Nr. 2749 din 26.02.2016

**CLARIFICARI LA DOCUMENTAȚIA DE ATRIBUIRE ANEXATĂ ANUNȚULUI DE PARTICIPARE NUMĂRUL 165427 DIN 12.01.2016 PUBLICATĂ ÎN SEAP PENTRU PROCEDURA DE ATRIBUIRE A CONTRACTULUI DE ACHIZIȚIE PUBLICĂ AVÂND CA OBIECT: LOT 1: "PROIECTAREA ȘI EXECUȚIA LUCRĂRILOR PENTRU OBIECTIVUL DE INVESTIȚIE „REABILITARE ȘI MODERNIZARE DRUM JUDEȚEAN DJ 108D: CRIȘENI (DN 1H) - CEHU SILVANIEI (DJ 196), KM 0+000 - 22+693" și LOT 2: "PROIECTAREA ȘI EXECUȚIA LUCRĂRILOR PENTRU OBIECTIVUL DE INVESTIȚIE „REABILITARE ȘI MODERNIZARE DRUM JUDEȚEAN DJ 196:LIM. JUD. SATU-MARE – HOROATU CEHULUI – BENESAT, KM 28+000-28+900 – 36+080-43+150"**

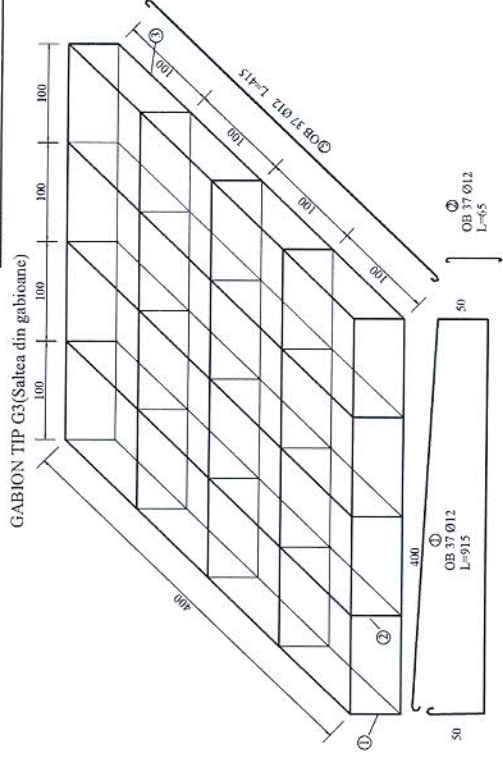
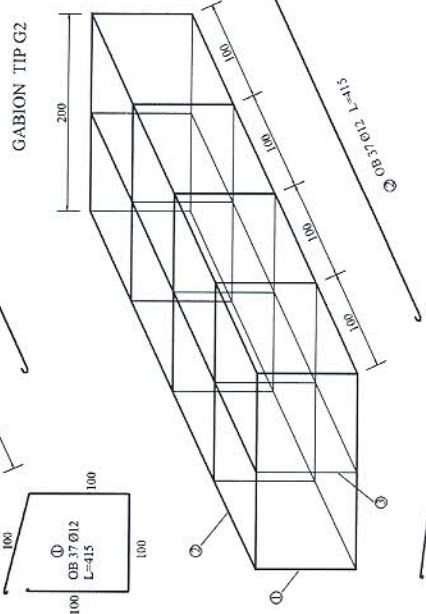
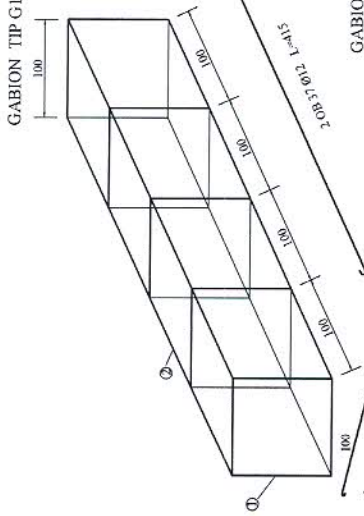
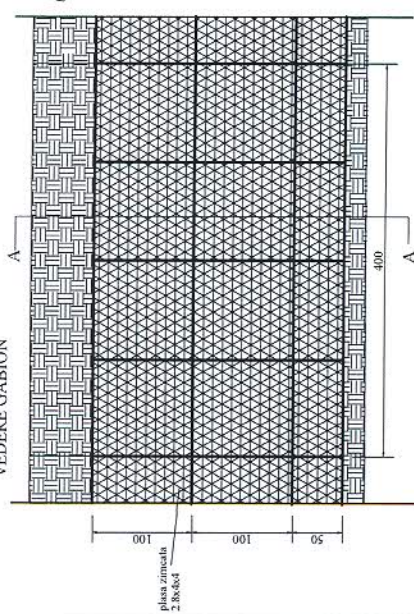
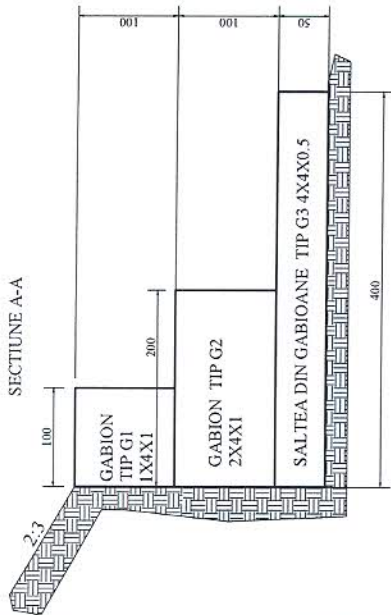
**Întrebare nr.2**

Va solicitam sa puneti la dispozitie caracteristicile acestora: lungimi de aplicare, din care sa reiasa latimi, inaltimi (la gabioane).

**Răspuns nr.2**

Gabioanele se vor proiecta în lungime totală de 60 m, conform detaliului atașat.
